**Informe de la revisión de Cableado Estructurado de Voz y Datos
en las nuevas oficinas de CLIENTE**

(04/07/2007)

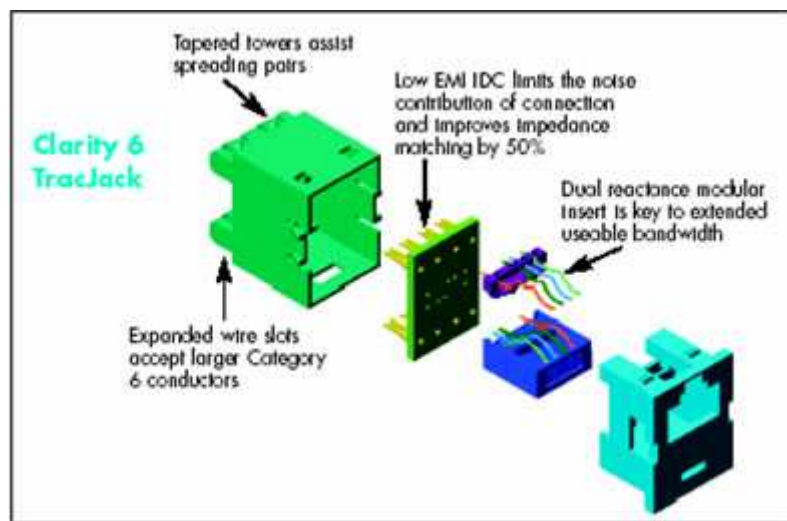
Los latiguillos servidos por el instalador del cableado son latiguillos supuestamente de cat. 6, de un fabricante que no aparece reflejado en ningún sitio, ni en la bolsa ni en el cable. Se trata de latiguillos que no ofrecen ningún tipo de garantía, de ínfima calidad. De hecho se trata de latiguillos que no están certificados, puesto que en caso contrario no fallarían como lo están haciendo, lo que provoca importantes pérdidas de tiempo al personal de Sistemas del CLIENTE.

Recomendamos devolver todos estos latiguillos y cambiarlos por latiguillos de fabricantes de primeras marcas, como pueden ser Brand Rex u Ortronics.

Paneles RJ 45 UTP

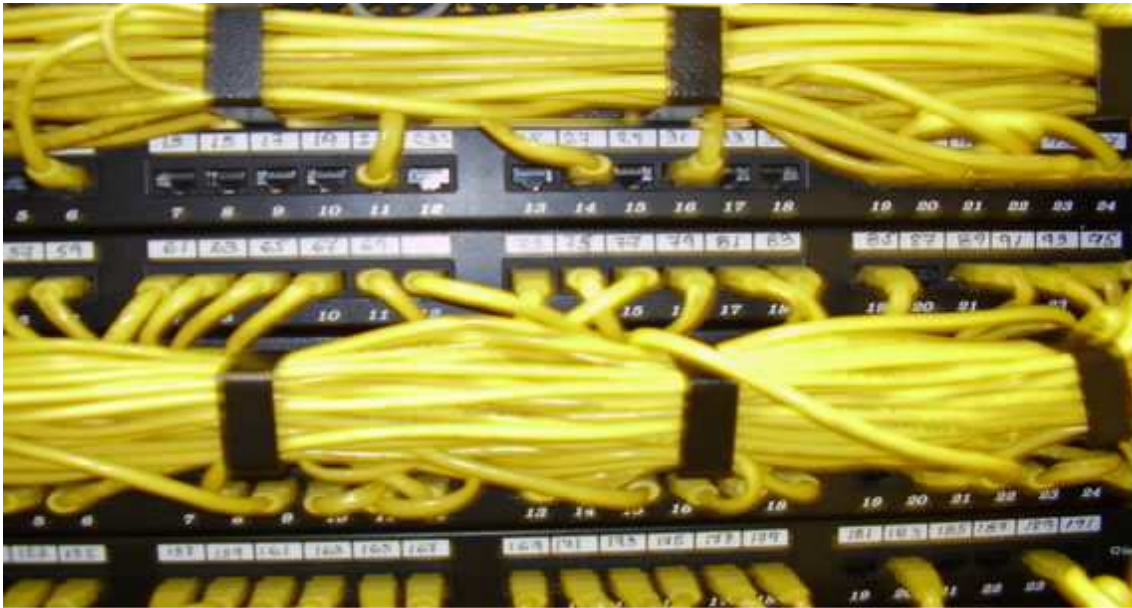
Los paneles instalados admiten la inserción de etiquetas horizontales en cada toma RJ-45 que proporciona la información del número de punto de voz y datos. No obstante, la empresa instaladora ha preferido proporcionar dicha información mediante la utilización de rotuladores indelebles como lo pone de manifiesto la siguiente fotografía:

Lo habitual es etiquetar los paneles mediante utilización de etiquetas, como podemos ver en esta fotografía:
